安装图纸问题

自喷原理图

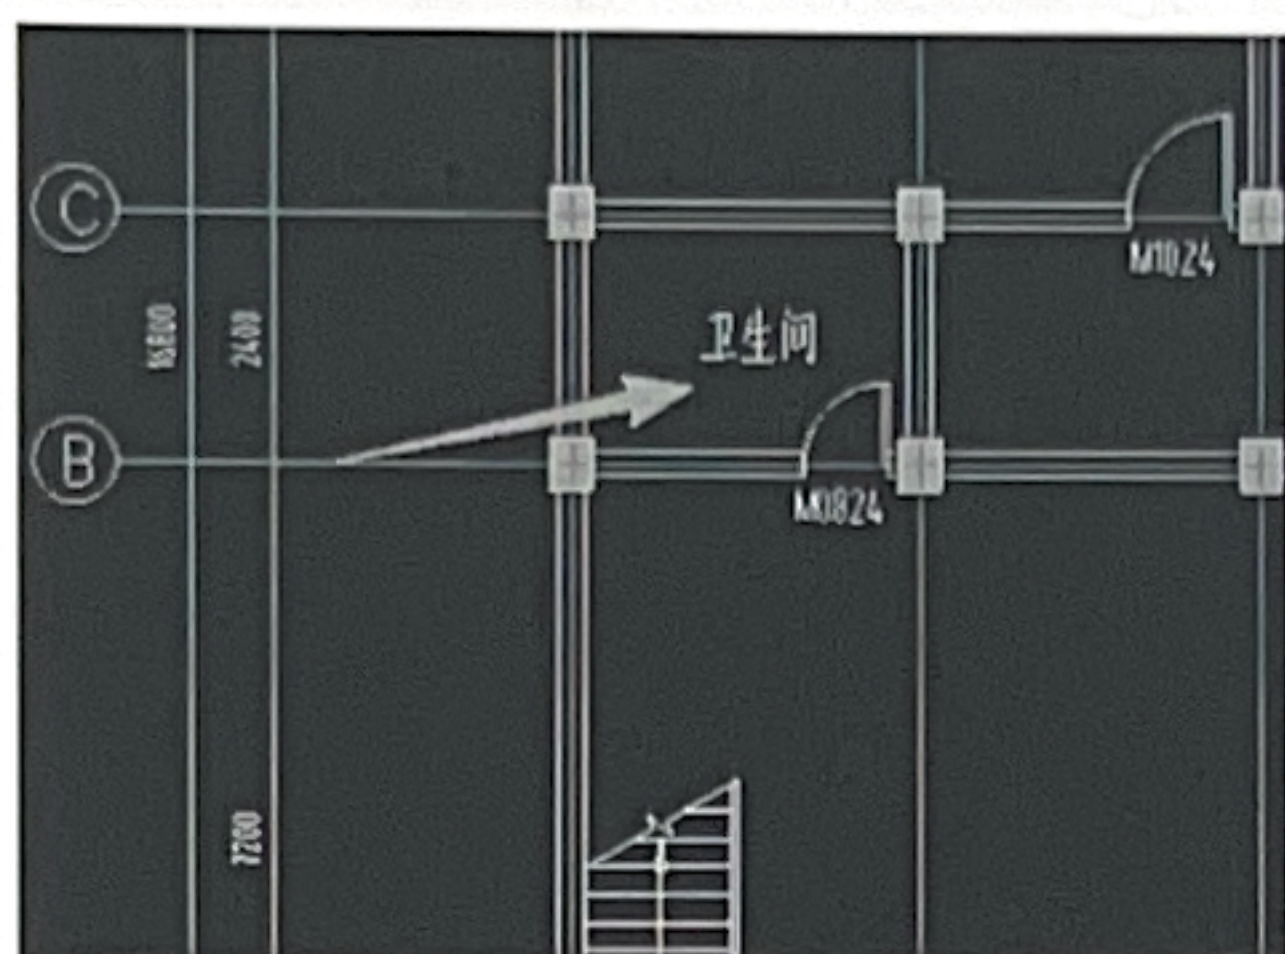
9、喷淋图纸中表格内有工程量，与平面图实际计算出来的有所差异，但不大，是否可以依表格中工程量为准？喷头平面图中计算出工程量

为 113 个，图纸中写 107 个，按哪个计算？

回：以平面图计算为准。

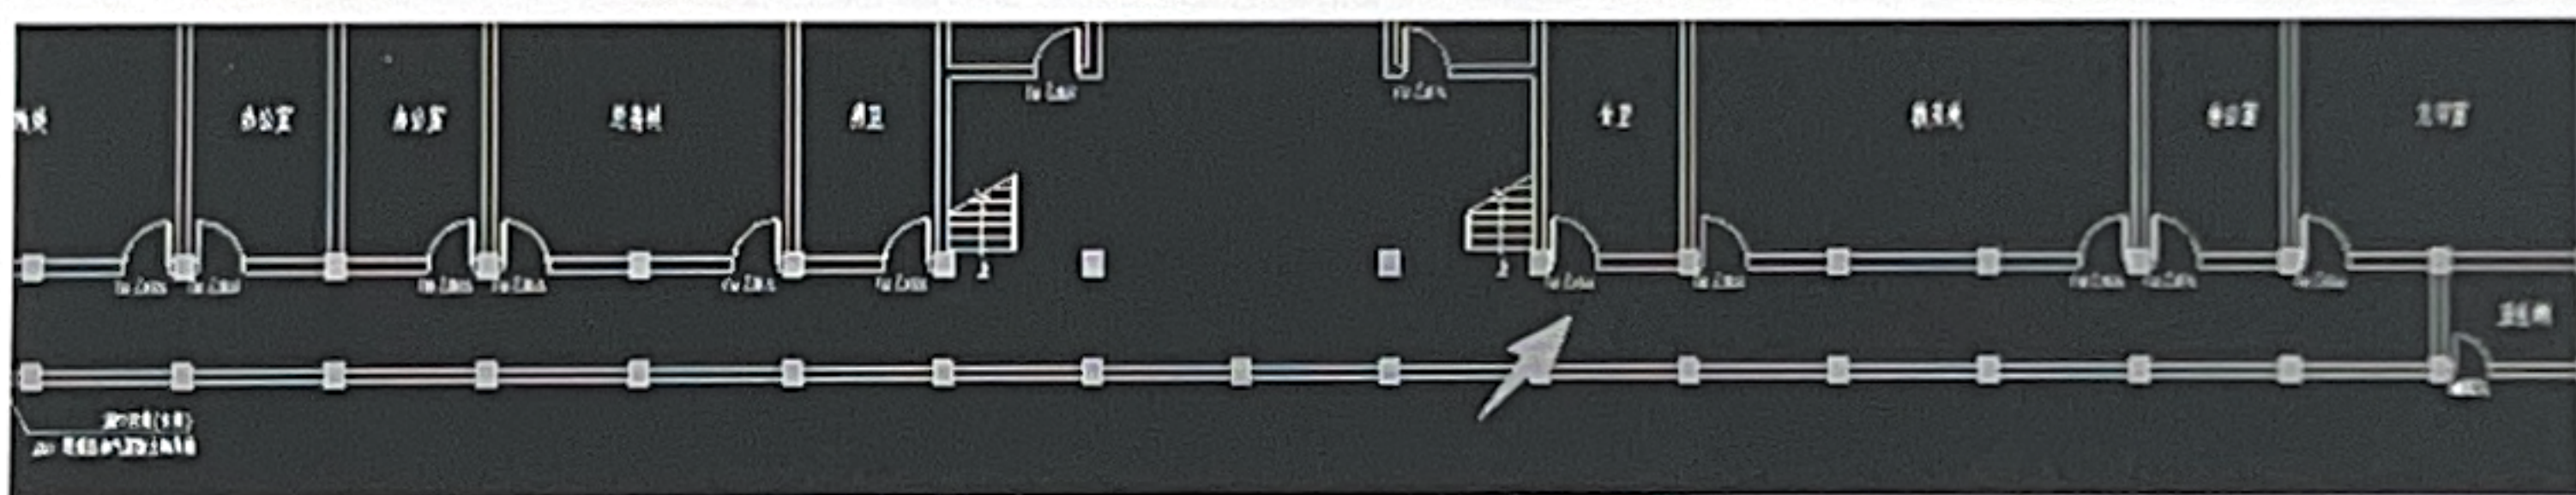
2、一层、二层红色标注的门是否为拆除原门更换新门?

回复: 是。
